テンショナーの交換 振動ダンパー

メーカー：アウディ、セアト、シュコダ、VW

エンジンコード： AWT、AWM、ALT、AVJ、AMB、BFB、BEX、BKB、CFMA

部品番号： 531 0531 20 (交換前)
533 0028 20 (交換前)
530 0546 09 (新/セット)
530 0546 10 (新/キット)

画像 1：振動ダンパー 533 0028 20 (左)、
テンショナー 531 0531 20 (右)

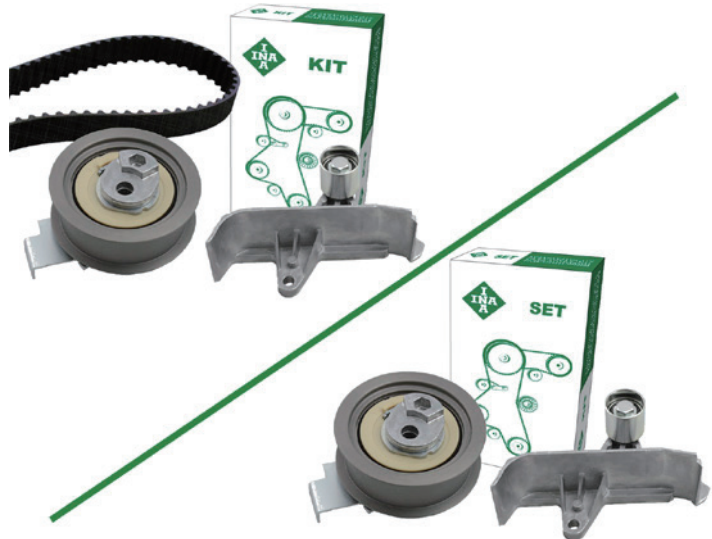
上記の自動車では、振動ダンパー 533 0028 20 (画像 1、左) とテンショナー 531 0531 20 (画像 1、右) に代わり、キット 530 0546 10 (画像 2、左) とセット 530 0546 09 (画像 2、右) が提供されています。

新しい部品は、外観だけでなく、機能も異なります。以前の仕様では、テンショナーに加えて振動ダンパーもベルトの張力調整機能を果たしていました。

新しいホルダー付き偏向プーリー 532 060110 には偏向機能のみがあります。ベルトの張力調整と減衰は、テンショナー 531 0840 10 のみで行われます。

部品は互いに適合しており、一緒に使用した場合のみ、適正なベルト張力が確保されることから、部品を混合して使用することはできません。
